MERCURY
MARINER
MERCURY Sport Jet
FORCE Outboards

No. 99-16d

Note dans le cadre du Federal Boat Safety Act – Autocollant de commande à distance commander 3000 classic

Support de console pour commande à distance Commander 3000 Classic

Mauvais autocollant de montage à tribord

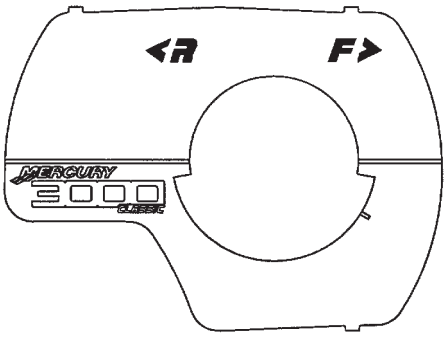
Une certaine quantité de commande à distance à montage sur console Commander 3000 Classic, dont le code de date sur l'emballage est répertorié a été livrée avec le mauvais autocollant de plastron. Le mauvais autocollant comporte « R » (indiquant la marche arrière) imprimé à l'avant et « F » (indiquant la marche avant) imprimé à l'arrière du plastron lorsque la commande est montée à tribord. Poser un nouveau plastron Mercury réf. 37-827289--4 pour monter la commande à distance à tribord.

Vérifier l'autocollant le mauvais autocollant comporte « R » (indiquant la marche arrière) imprimé à l'avant et « F » (indiquant la marche avant) imprimé à l'arrière du plastron lorsque la commande est montée à tribord.

Remplacer le mauvais plastron. La dépose et le démontage de la commande à distance sont nécessaires. Voir le manuel d'entretien de la commande à distance 90-814705R2 Section 11.

Autocollant REF. 37-827289--4

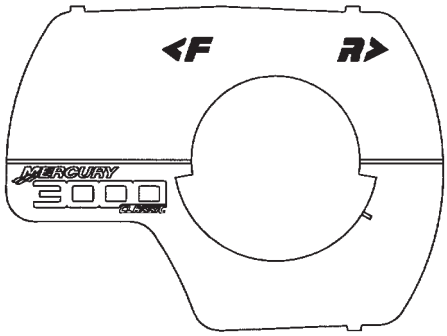
Qté 1 réf.n 37-827289--4 autocollant Mercury.

Mauvais autocollant de plastron

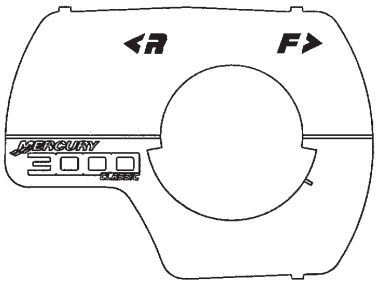
Ce rappel vous concerne si le « R » de l'autocollant du plastron pointe vers l'avant de la poignée de commande.

3. **En cas de mauvais : autocollant de plastron de commande** : Prenez rendez-vous avec un concessionnaire agréé pour effectuer l'entretien de votre produit Mercury, Mariner ou MerCruiser et apportez votre bateau **et cette lettre** au rendez-vous.
4. **Si l'autocollant de plastron de commande est correct ou si le bateau est vendu ou revendu :** Veuillez remplir la partie inférieure de l'imprimé au dos de la lettre et renvoyez-nous la lettre dans l'enveloppe fournie.
